ACTA No. 11

Lo anterior correspondiente al proyecto **FASE No. 1 DEL PLAN MAESTRO DE ACUEDUCTO Y ALCANTARILLADO DEL CASCO URBANO DEL MUNICIPIO DE CERINZA-BOYACÁ** (Radicado 2021ER0094878) el cual ingreso al mecanismo de viabilización bajo la modalidad por etapas, y posteriormente fue devuelto para ajustes y/o complementos resultado de evaluación etapas 1 y 2.

1. Resumen				
Titulo de la reunión		ASISTENCIA TECNICA PTAR PLAN MAESTRO DE ACUEDUCTO Y ALCANTARILLADO FASE 1 - CERINZA, BOYACA		
Participantes que asistieron		7		
Hora de inicio		16/11/22, 1:59:45 p. m.		
Hora de finalización		16/11/22, 2:40:12 p. m.		
Duración de la reunión		58m 46s		
Tiempo medio de asistencia		32m 41s

ALTERNATIVA 2. FILTRO PERCOLADOR

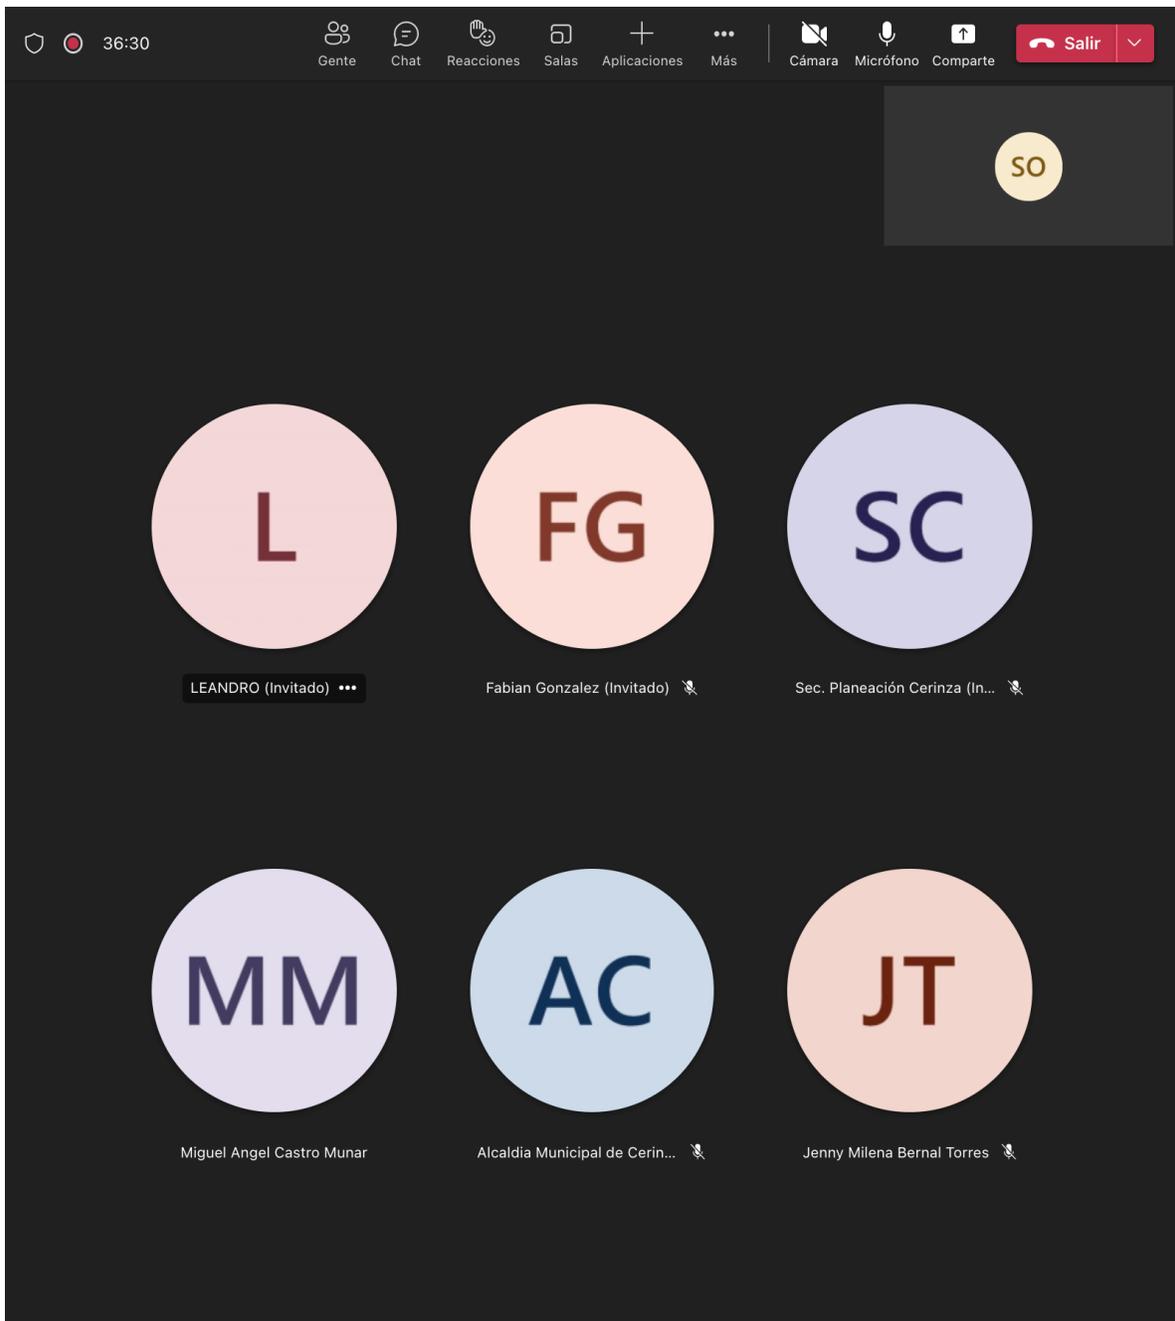
- Alternativa 2 - Tratamiento preliminar (cribado y desarenador) + **Filtro Percolador** + Sedimentador secundario + efluente. Con los respectivos tratamientos de subproductos (lechos de secado)

- Complementando lo anterior, los Ingenieros Miguel Ángel Castro y Sergio Rodríguez de parte del MVCT, recomiendan que se adelanten con el desarrollo de las alternativas propuestas a nivel de pre-dimensionamiento y se evalúe bajo los criterios indicados por la normativa técnica vigente (RAS), entre los cuales se encuentran aspectos de costos de inversión, y criterios de sostenibilidad (costos de operación y mantenimiento), sociales (tarifas) y ambientales principalmente. Lo anterior, con el acompañamiento, revisión y aprobación de la interventoría de los diseños.
